SOTTOPASSO VITTORIA via

0520

Descrizione prestazionale dell'intervento

Foto del rilievo

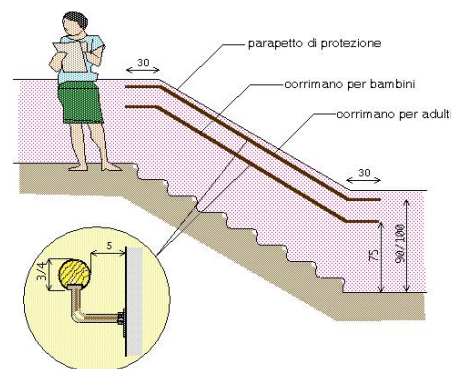
Criticità

Corrimano di dimensioni inadeguate

Sostituzione del corrimano esistente con nuovo prodotto conforme alla normativa e alla prestazione richiesta. Nel caso di un uso da parte di persone adulte il corrimano dovrà avere preferibilmente sezione con diametro di mm 40, nel caso di maggior uso da parte di bambini il diametro non dovrà superare i 30 mm. I corrimani utilizzati da parte degli adulti saranno posti ad un'altezza compresa tra 90 e 100 cm, quelli utilizzati da parte dei bambini andranno posti a un'altezza compresa tra cm 60 e cm 75. In caso di utenza mista si consiglia l'utilizzo di doppio corrimano posto alle due altezze. Il corrimano dovrà essere prolungato di cm 30 oltre il primo e l'ultimo gradino. La distanza tra il corrimano e la parete dovrà essere compresa tra i 4 e i 5 cm. Perché le mensole di fissaggio al muro non costituiscano ostacolo sarà indispensabile posizionarle sulla parte inferiore del corrimano. Il materiale dovrà assicurare una presa sicura (anti-scivolo) ed essere gradevole al tatto.

Materiale suggerito: **Metallo**
